COMMISSION ROYALE DES MONUMENTS ET DES SITES  
KONINKLIJKE COMMISSIE VOOR MONUMENTEN EN LANDSCHAPPEN

**BRUXELLES. Rue du Midi, 43**  
(= en zone tampon Unesco Grand-Place)  
**PERMIS D'URBANISME : modifier la toiture et créer une lucarne en façade avant pour agrandir les combles et transformer un appartement 1 chambre en duplex 2 chambres aux 3ème étage et combles**

### Avis de la CRMS

Élévations existante et projetée (extr. du dossier de demande)

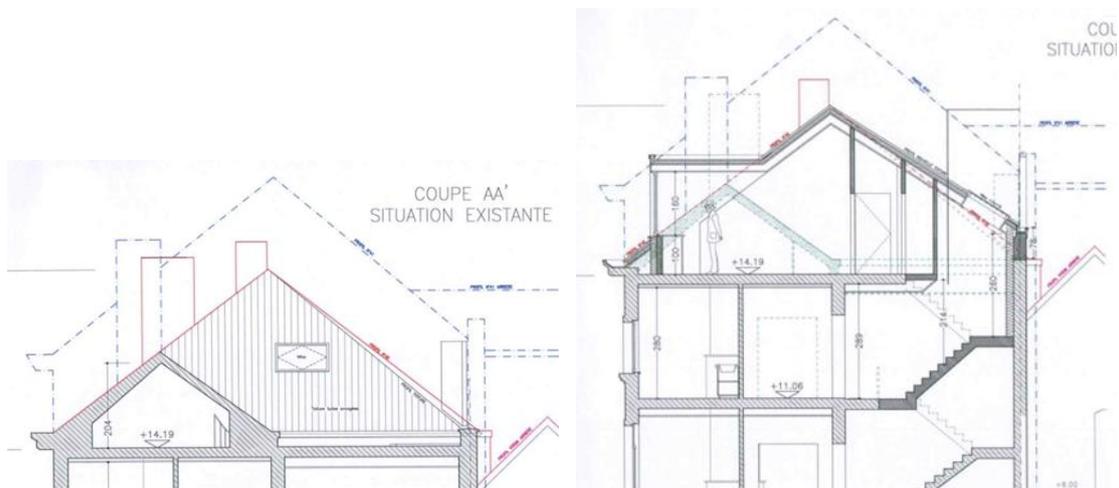
La Commission émet l'avis suivant : elle marque son accord pour la rehausse de la toiture, celle-ci étant conçue dans la continuité de la toiture de la maison voisine jumelée (n°45). Par contre, elle s'oppose à la création d'une lucarne de cette ampleur, celle-ci aurait en effet un impact très fort au niveau des vues, en rupture avec l'uniformité de l'ensemble. Vu la position de la maison, au carrefour des rues du Marché au Charbon et du Midi, et la visibilité de cet ensemble, l'Assemblée privilégie sinon la création de deux ou trois petites lucarnes, afin de respecter la typologie des toitures des maisons bordant la rue du Midi. Les petites lucarnes seraient alors à positionner dans le prolongement des baies des travées, et ne devraient pas dépasser la largeur des fenêtres des étages. Il faudrait alors voir si la pose de velux est nécessaire. A contrario, on peut également imaginer que le principe de fenêtres de toit peut suffire à lui tout-seul pour éclairer les pièces de nuit, ce qui permet alors de maintenir l'unité de toiture.

L'Assemblée s'interroge aussi sur l'escalier supprimé dans les combles : s'il s'agit d'un élément d'origine, il serait souhaitable de le conserver en lieu et place. Enfin, la CRMS remarque les différentes couleurs des châssis dans l'élévation de la façade et elle demande d'harmoniser cela, dans un souci de cohérence d'ensemble.
